東海第二発電所

柏崎刈羽原子力発電所6号炉及び7号炉の 新規制基準適合性審査を通じて得られた 技術的知見への対応について

平成29年10月13日

日本原子力発電株式会社

格納容器スプレイ手順

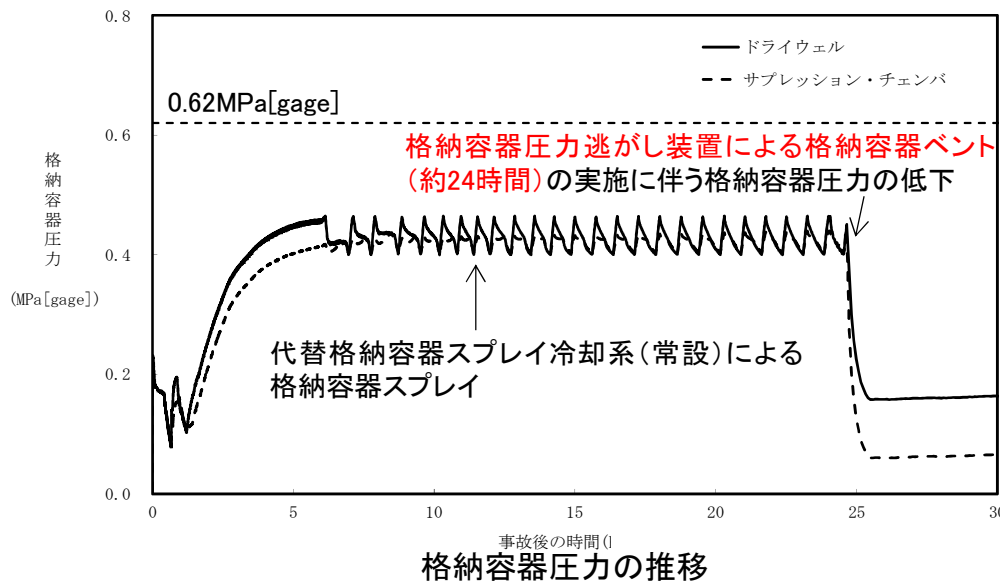
- 代替循環冷却系が使用できない場合において、実手順等を踏まえた最適条件とした場合のベント実施時間を整理して提示すること
- 代替格納容器スプレイを可能な限り連続運転とする方針に対して、具体的に手順書にどのように定めるのか整理して提示すること

スプレイ温度等の現実的な条件及び手順を考慮すると、ベント時間は事象発生約24時間後(約24.7時間後)となる。

項目	現実的な評価条件	設定理由
外部水源温度 (スプレイ温度)	20℃	有効性評価のベースケースでは35℃一定としているが、地下式タンクを水源としており、約20℃以下の水温になることが想定されるため、現実的な評価条件では20℃を設定
格納容器 スプレイ流量	102m ³ /h (1.3~1.5Pd制御)	有効性評価のベースケースでは1.3~1.5Pdの間欠スプレイ時の流量として最大である130m ³ /hとしているが、現実的な評価条件では、実手順に基づきスプレイ液滴径2mmが確保される最低流量として102m ³ /hを設定
ペDESTAL (ドライウェル部)水位	1m	有効性評価のベースケースではペDESTAL(ドライウェル部)の水張りを考慮していないが、格納容器の熱容量に寄与しベント遅延効果があるため、現実的な評価条件では水張りを考慮して設定

実手順	評価条件 (現実的な条件)
<ul style="list-style-type: none"> 格納容器スプレイの流量調整範囲は102~130m³/hとし、可能な限り連続スプレイとなるよう流量を少なくする。 連続スプレイになる場合には、圧力制御範囲において可能な限り高い圧力に維持するよう流量調整する。 間欠スプレイになる場合には、最低流量である102m³/hとする。 	<p>実手順の流量範囲で可能な限り連続になる流量として102m³/hを設定し、1.3~1.5Pdの範囲で間欠スプレイ</p>
